Aménagement du carrefour Pré d'Emoz – Route de Transit (RC780a B-P)

Annexe : proposition de mesures compensatoires dans le quartier de la Planchette

Proposition de mesures compensatoires dans le quartier des Planchettes

Photo 1

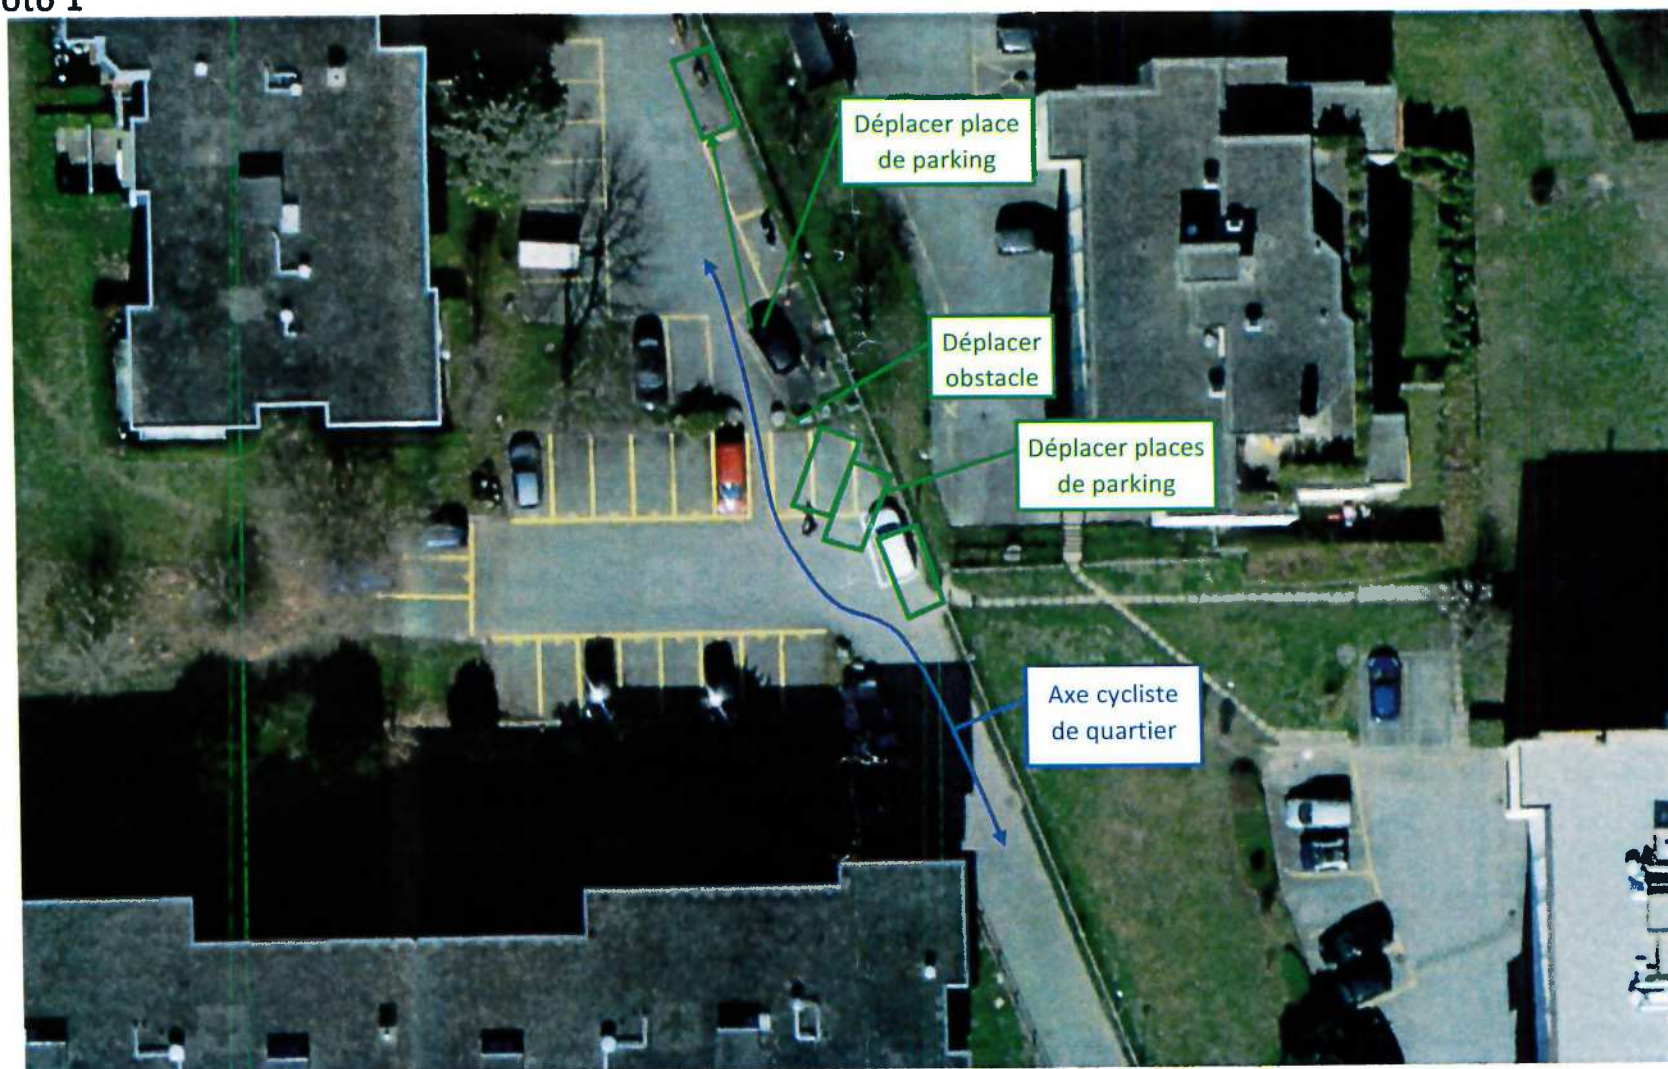
Déplacer 3-4 places de parking voiture pour améliorer la fluidité cycliste et diminuer le risque d'accident (photo 1 et 2)

Photo 3

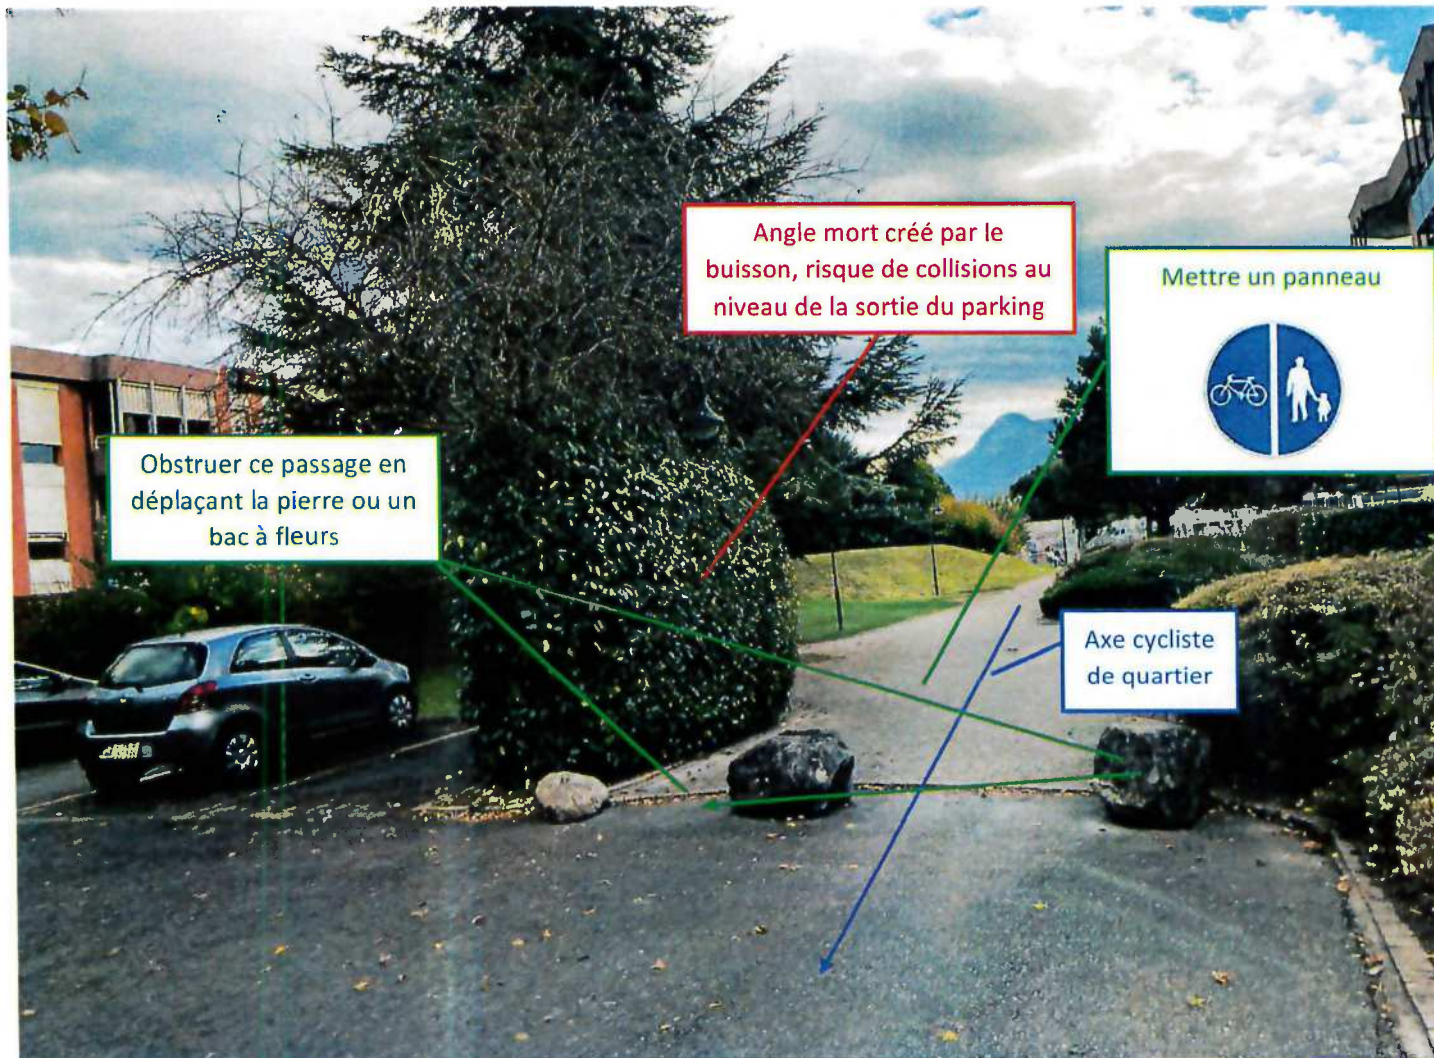
Améliorer visibilité piétons et cyclistes au niveau des parking voiture (couper des buissons, déplacer des pierre) (photos 3,4 et 5)

Photo 7

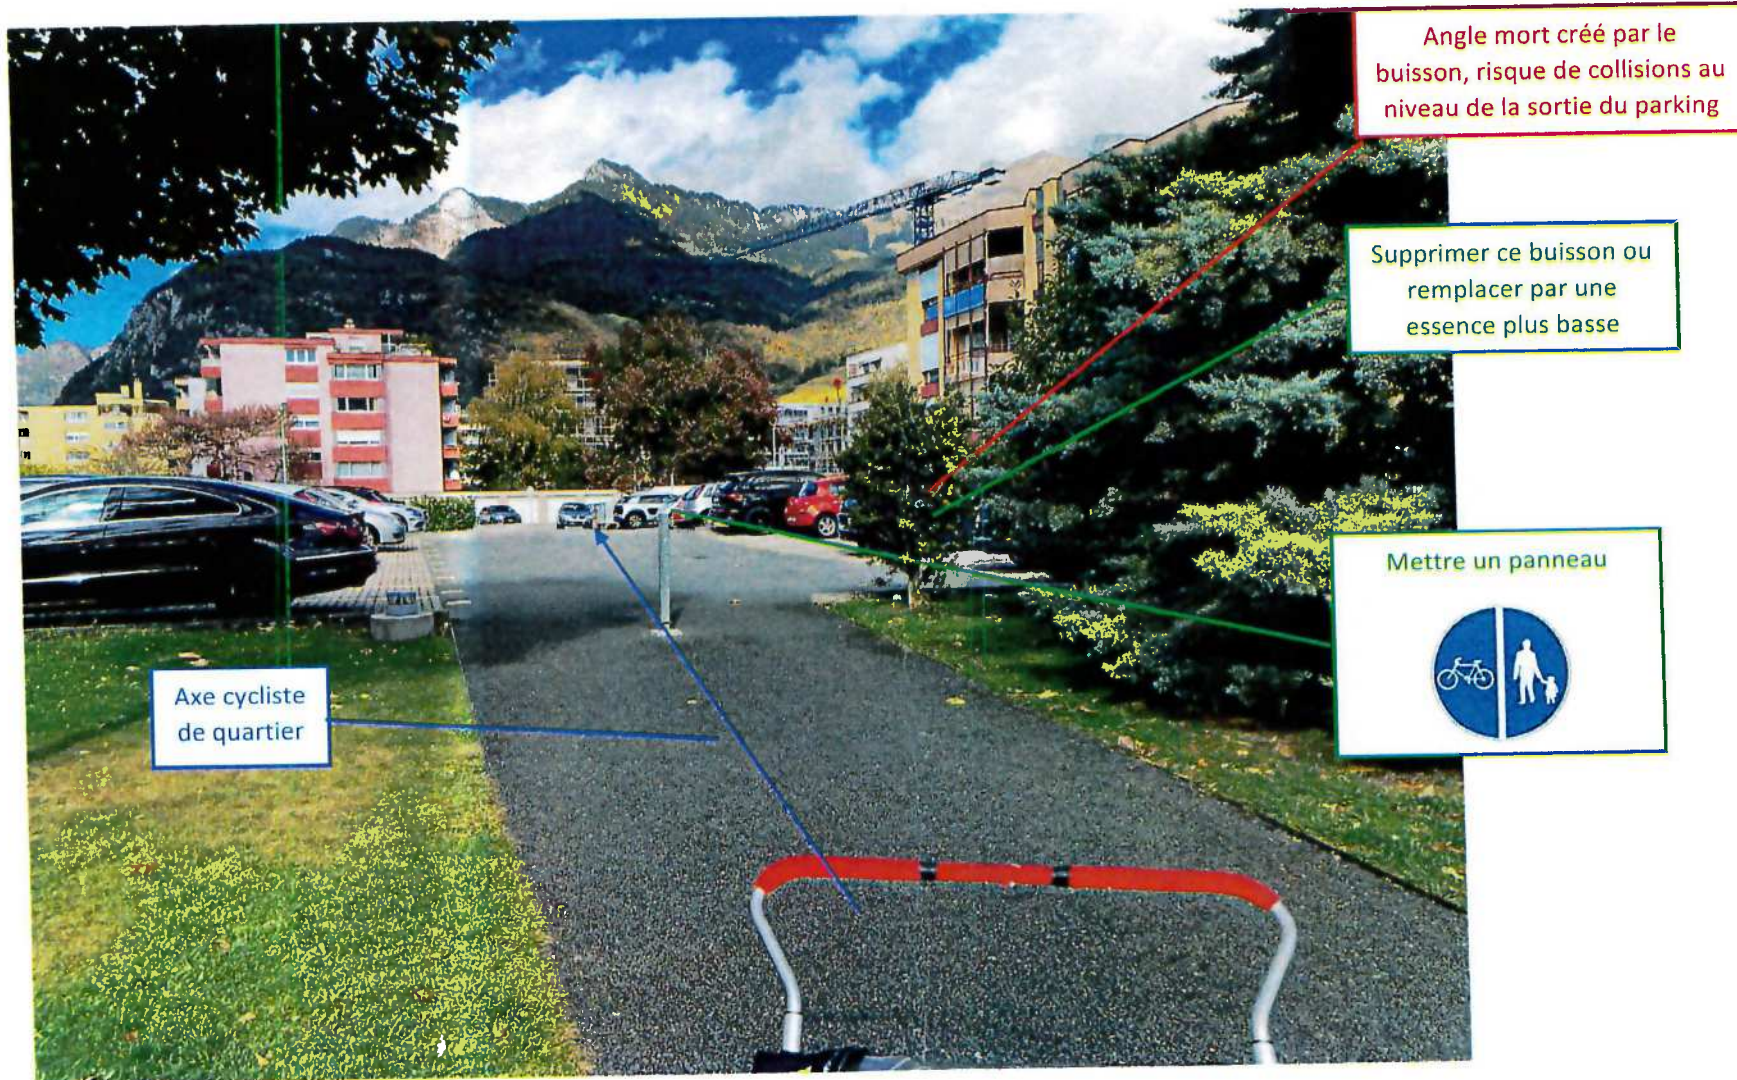
Améliorer visibilité piétons et cyclistes au niveau des parking voiture (couper des buissons) (photos 6 et 7)

Photo 8

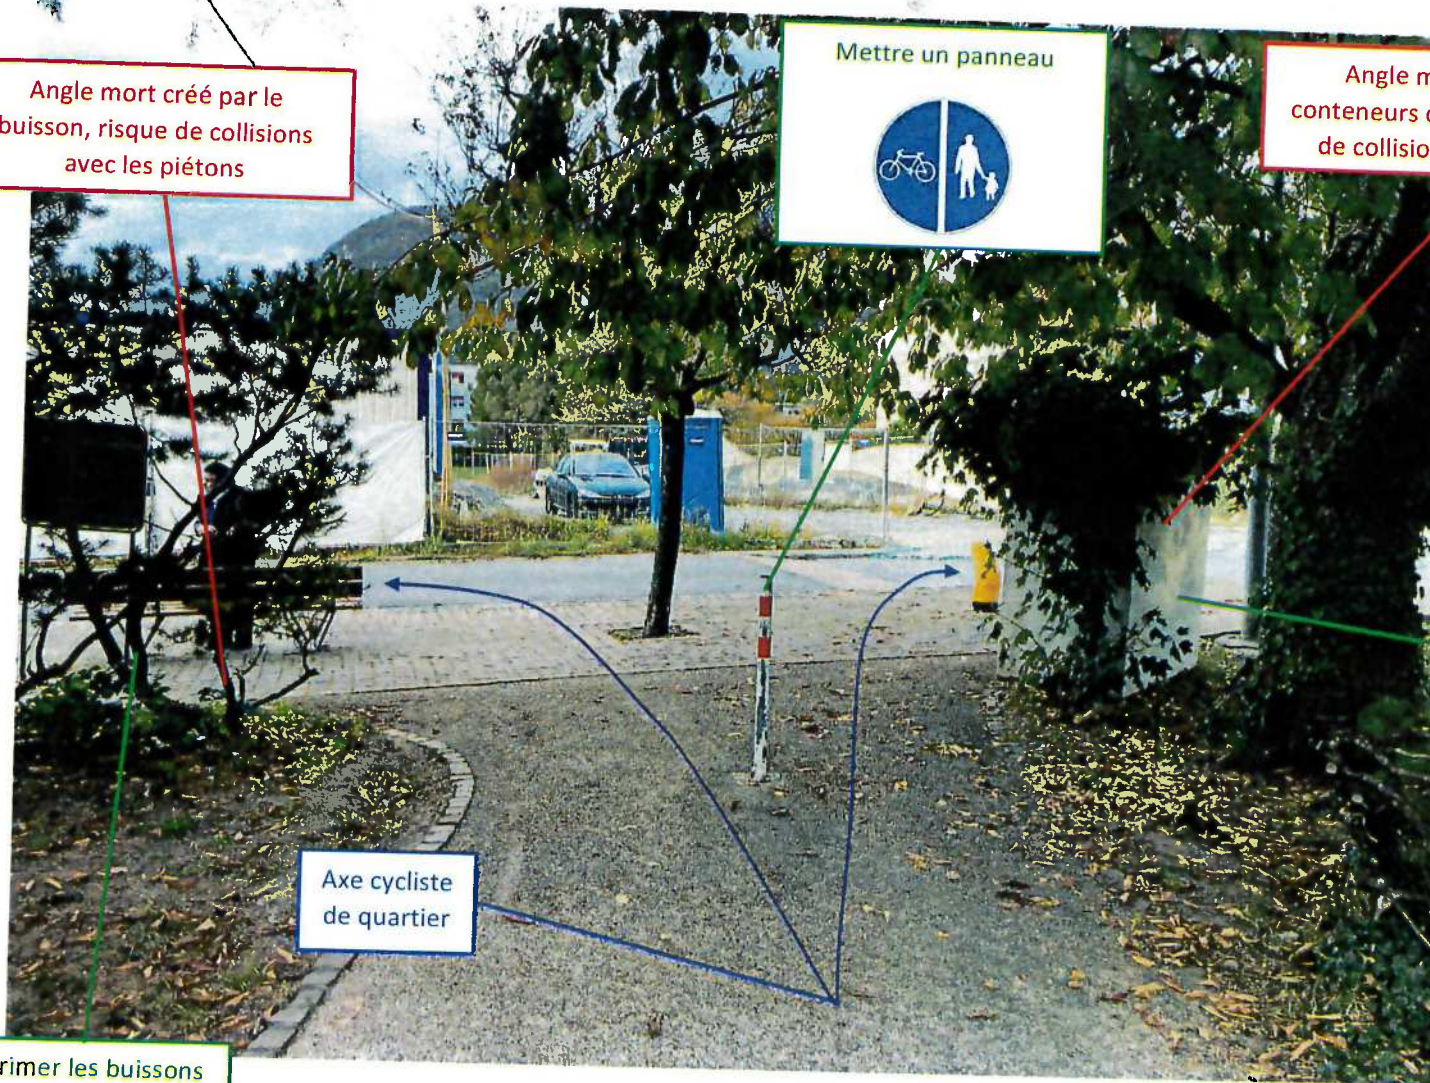
Améliorer la visibilité au croisement (déplacer un conteneur poubelle, couper des buissons) (photos 8 et 9)

Angle mort créé par le buisson, risque de collisions avec les piétons

Angle mort créé par les conteneurs déchets verts, risque de collision avec les piétons

Déplacer l'abris à conteneurs

Supprimer les buissons ou remplacer avec des essences plus basses

Photo 10

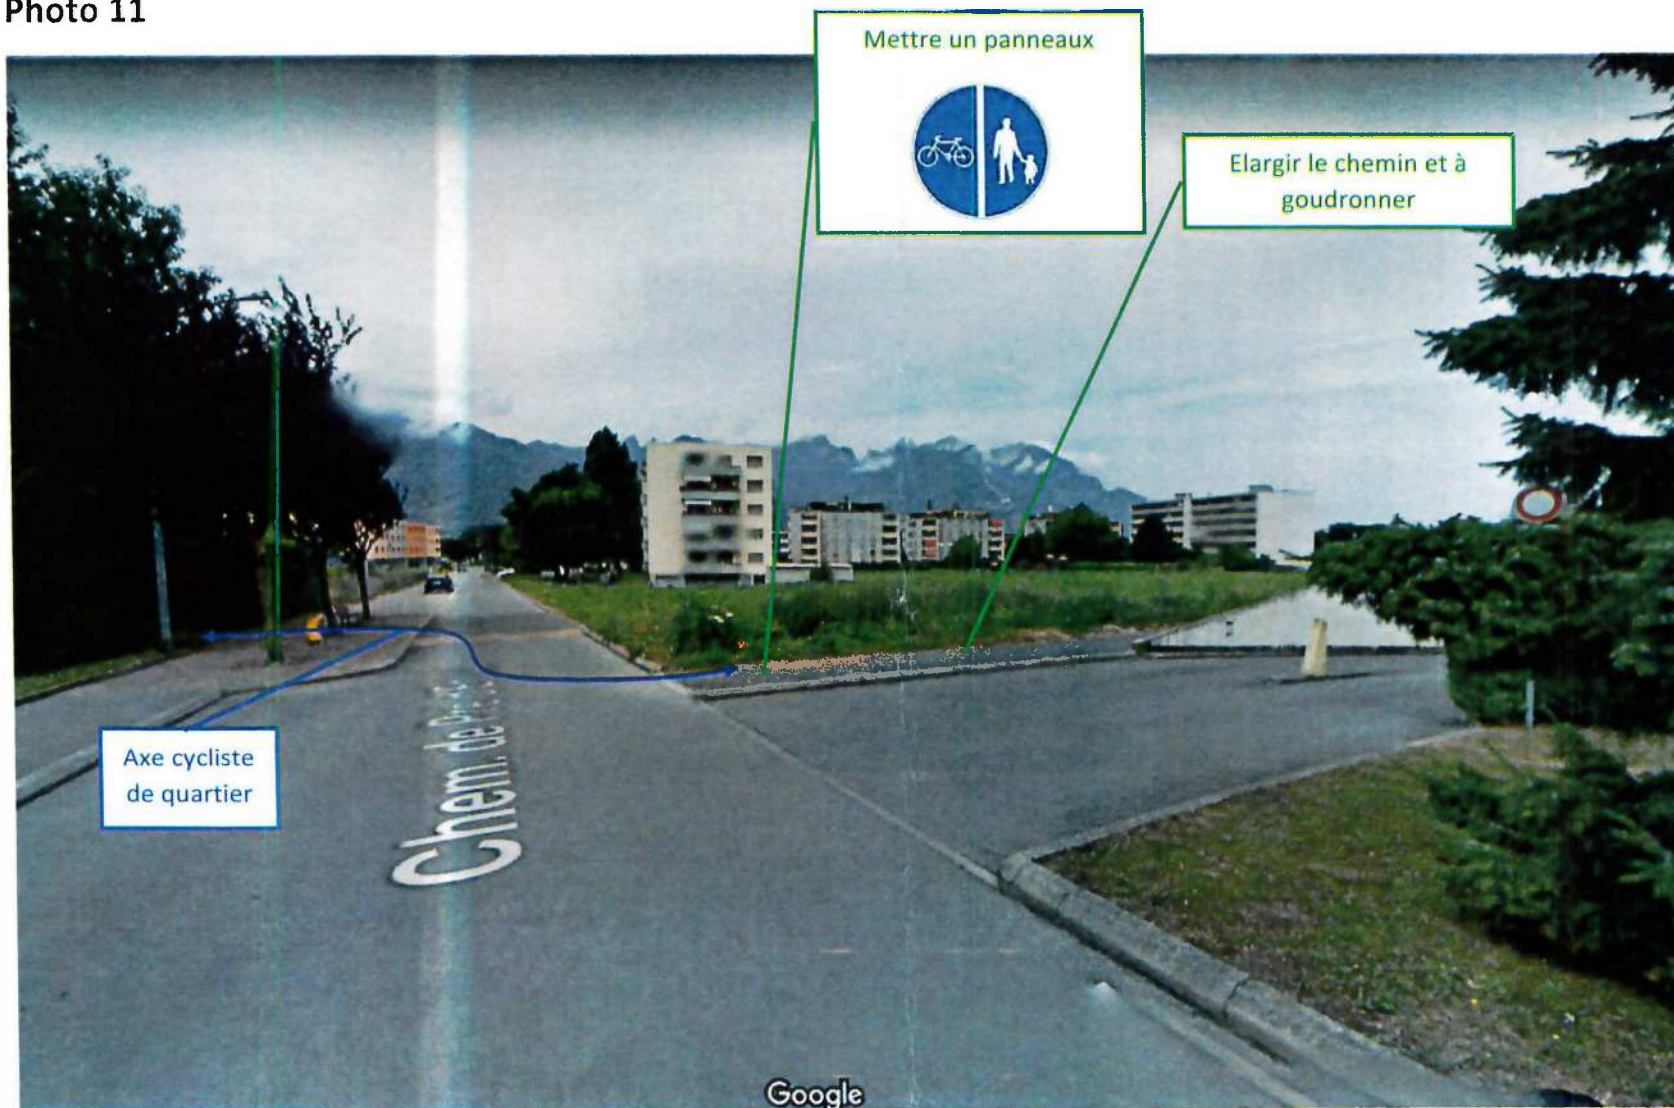
Elargir le chemin piéton entre Chem. Pré d'Emoz et ch. Des Lieugex de manière à permettre aux cyclistes et piétons de se croiser en sécurité, idéalement à goudronner (photo 10 et 11)

Extrait plan 1

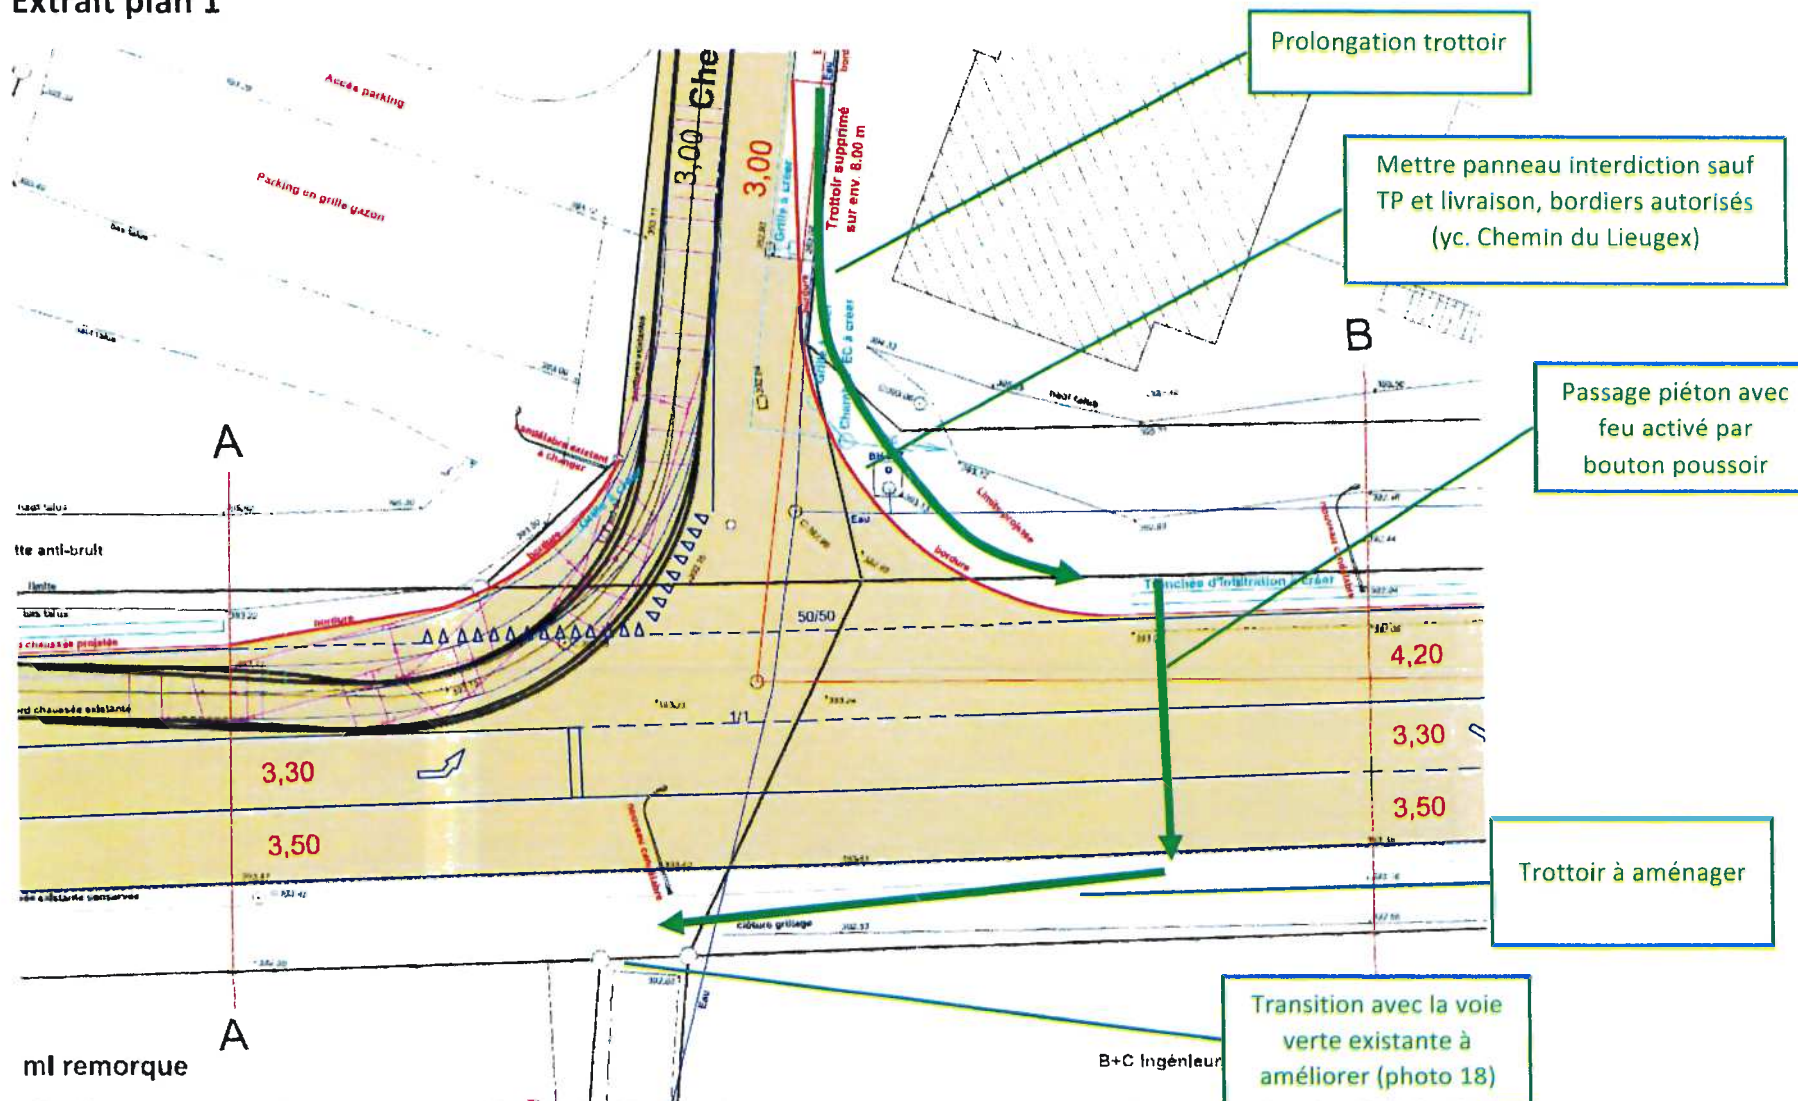
Aménager un passage piétons avec bouton poussoir et feux, objectif : permettra aux cyclistes et piétons de traverser en sécurité pour aller se promener dans le vergers (extrait plan 1 et photo 18)

Elargir le chemin de transition et réduire la pente.
